4.8.2 Ledesystem og merking

1	2	3	4	5	6	7	8	9	10	11	12	13	14	15	16	17	18	19	20	21	22	23	24	25	26	27	28	29	30	31	32	33	34	35	36	37	38	39	40	41	42	43	44	45	46	47	48	49	50	51	52	53	54	55	56	57	58	59	60	61	62	63	64	65	66	67	68	69	70	71	72	73	74	75	76	77	78	79	80	81	82	83	84	85	86	87	88	89	90	91	92	93	94	95	96	97	98	99	100
										ORLAND KOMMUNE																																																																																									
										OPPLAND SKOLE - AKTIVITETSBYGG																																																																																									
PLAN										mål																																																																																									
NLS HENRI EGGEN ARKITEKT MILJØ																																																																																																			
1:50										7505

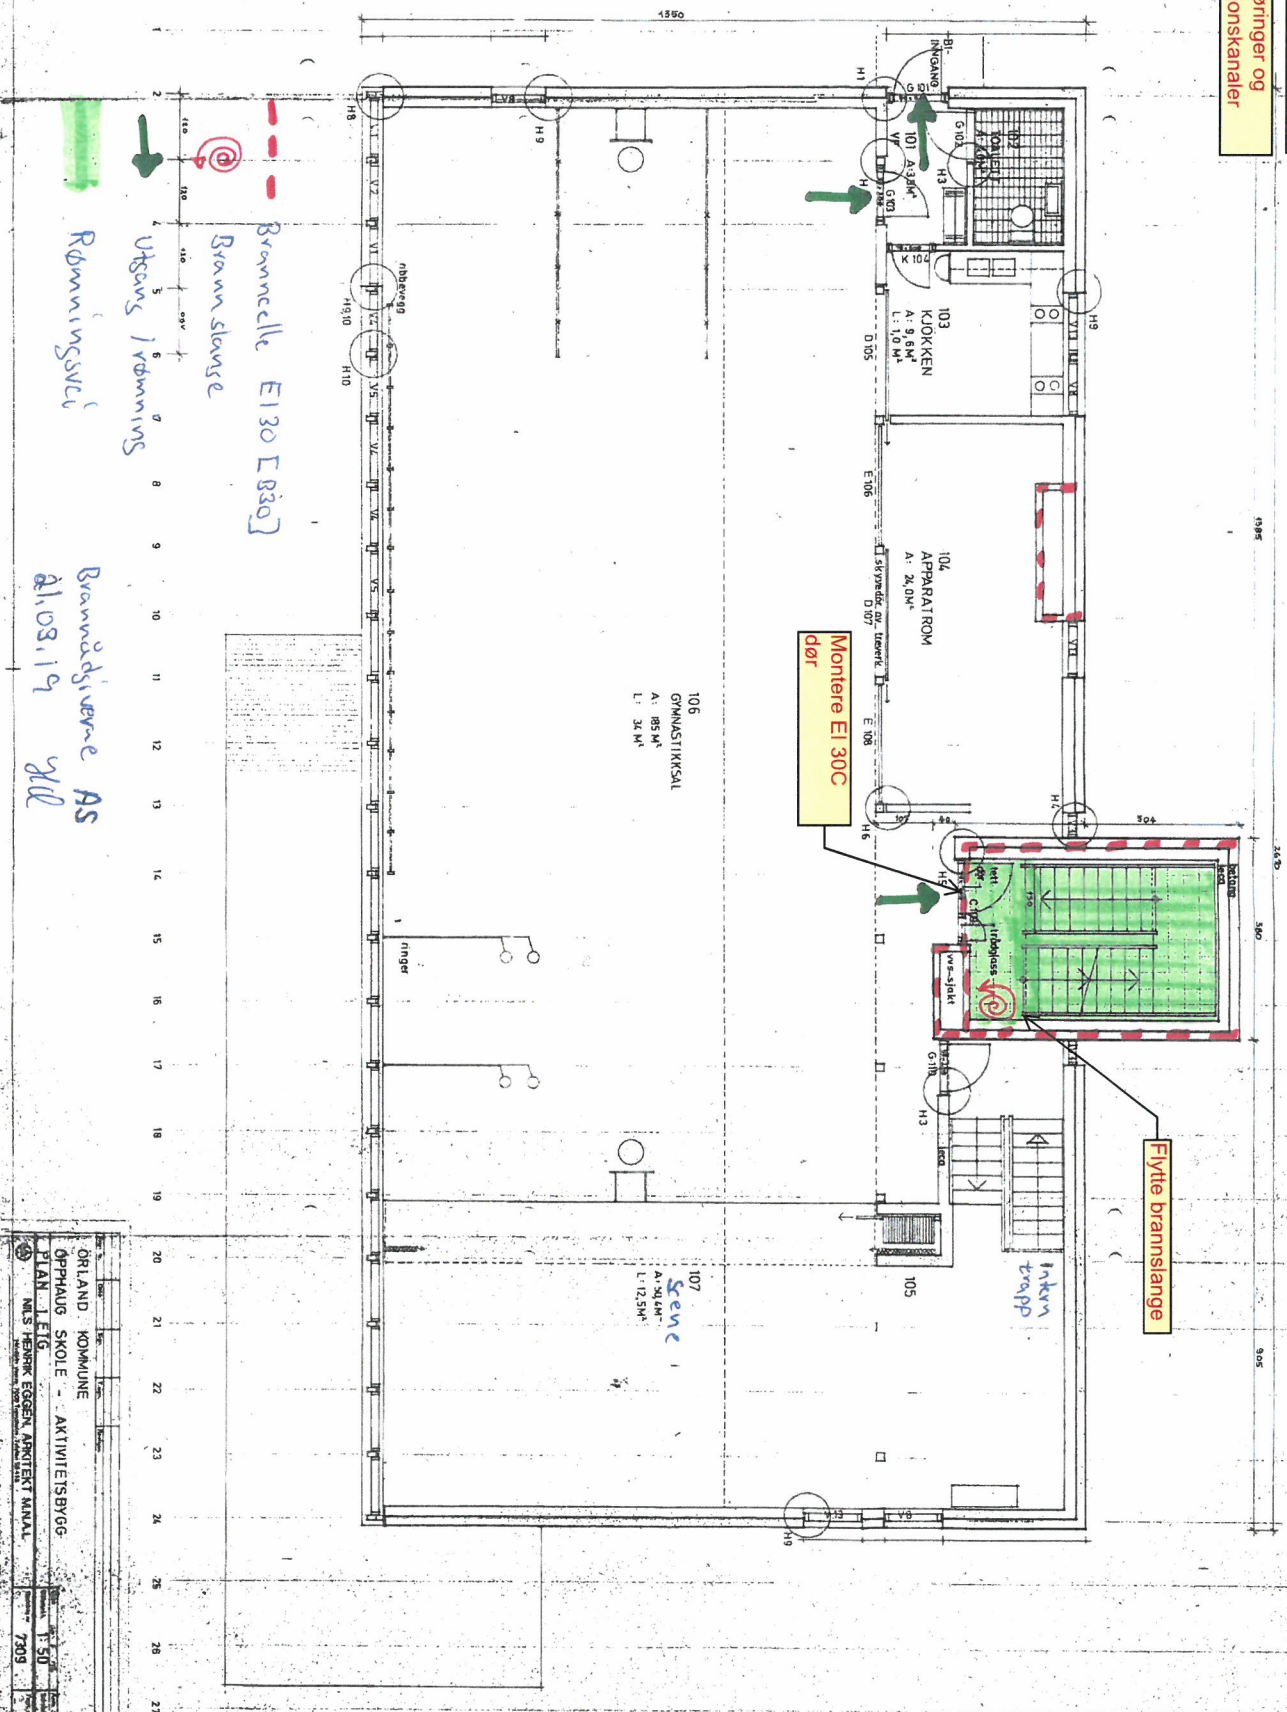
Noen rømningsveier er merket med markeringslys, andre er ikke merket (f.eks. rømningskorridor i sokkel). Det er ikke nødbelysning i gymsal i 1. etasje og rømningsveier (trapperom og rømningskorridor). Dagens bruk av bygget (se tilstandsbeskrivelse) tilsier at det må være nødbelysning i 1. etasje og tilhørende rømningsveier.

Registrerte avvik og anmerkninger	Beskrivelse av tiltak	Tilstandsgrad
Rømningsveiene er delvis merket med markeringslys. Det er ikke nødbelysning i gymsal i 1. etasje og rømningsveier (trapperom og rømningskorridor)	Merke rømningsveiene med markeringslys, der det mangler i dag. For garderøber i sokkel og mesanin etasje kan det brukes etterlysende markeringsskilt (RKL 2). Etablere nødbelysning (ledelys) i gymsal i 1. etasje og rømningsveier (trapperom og rømningskorridor). Nødbelysningen skal bidra til sikker rømning fra lokalet ved strømbrudd.	2
Sum kapittel 4.8.2

Etablere heldekkende brannalarmanlegg,
merke rømningsveier og nødlysning

106
GYMNASTIKKSAL
divided

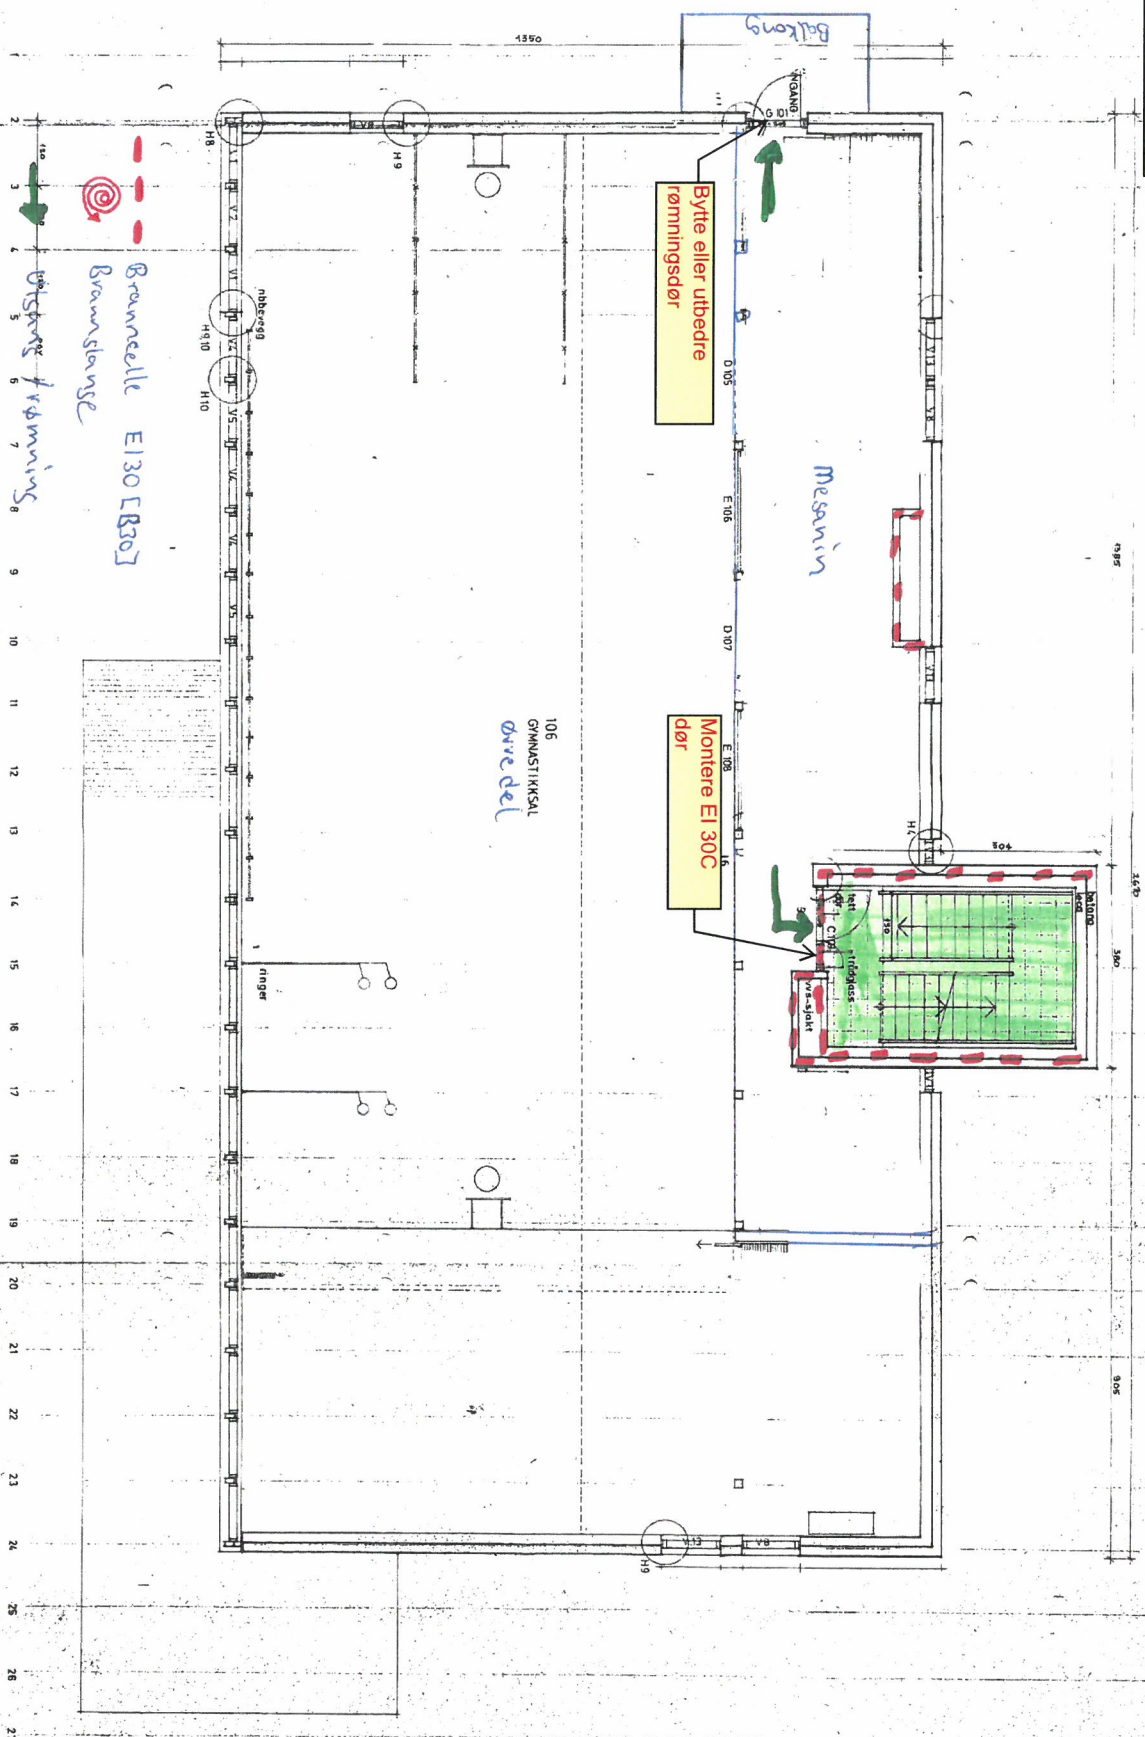
Brantelling av gjennomføringer og
brannisolering av ventilasjonskanaler

Etablere heldekkende brannalarmanlegg, merke rømningsveier og nødbelysning
